ＩＲＤ・ＩＤＤシリーズ取扱説明書(補足分)

仕様 No.RN05012(172A)
制作　2005 年 1 月 25 日

１．副通信端子増設・親子表示機能追加

２．全体接続図

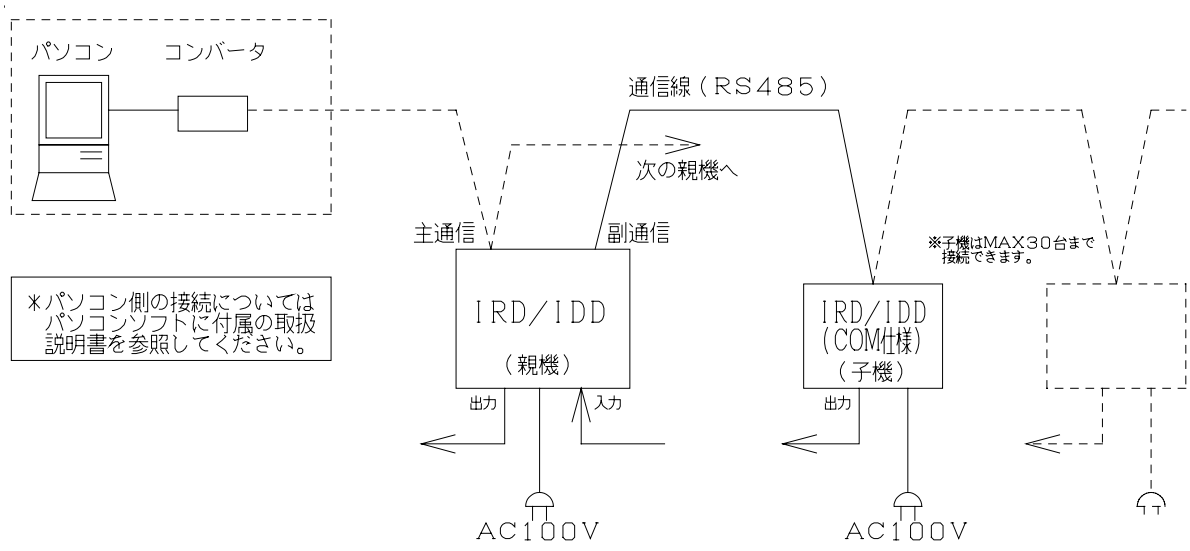
・現在表示されている内容を増設された副通信端子により、COM 仕様の表示器(IRD･IDD シリーズ)に表示する“親子表示”機能が追加されています。
・接続、設定については次項を参照してください。

項　目	記　事	備考
通信仕様	RS485　マルチドロップ式　半二重通信 ボーレート　4800bps データ長　8bit パリティ　無し ストップ　2bit 配線距離　最遠 1000m 接続数　最大 30 台(※親機 1 台に対しての子機の数) 推奨ケーブル　MVVS 3C×0.5SQ（3 芯ｼｰﾙﾄﾞｹｰﾌﾞﾙ）	副通信ポート または相当品

３．親機～子機 通信線接続図

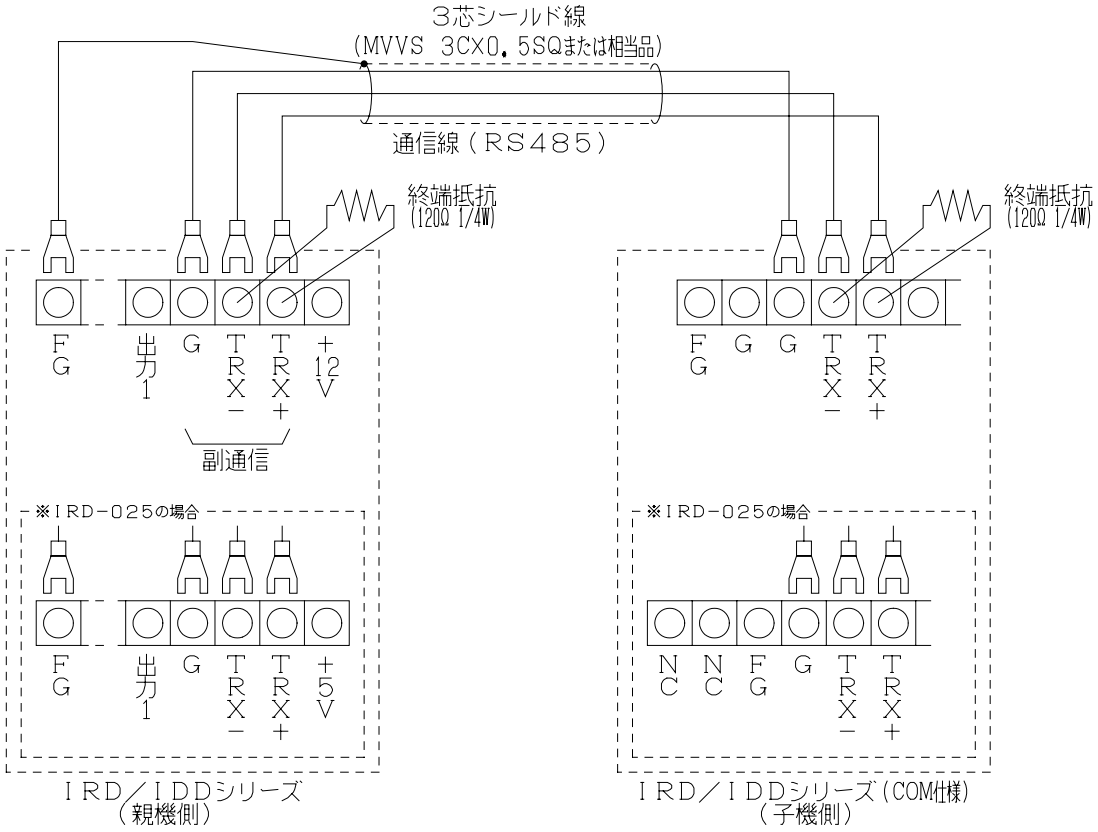
※子機を複数台接続する場合は、最遠端になる子機に終端抵抗を取り付けてください。

４．IRD/IDD 子機側(COM 仕様)の設定について

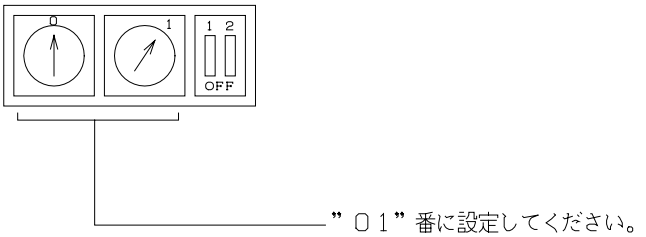
・IRD/IDD 子機側(COM 仕様)の“ 通信用設定スイッチ ”を下図のように設定してください。
・親機側の方は設定する必要はありません。設定を変更しないでください。
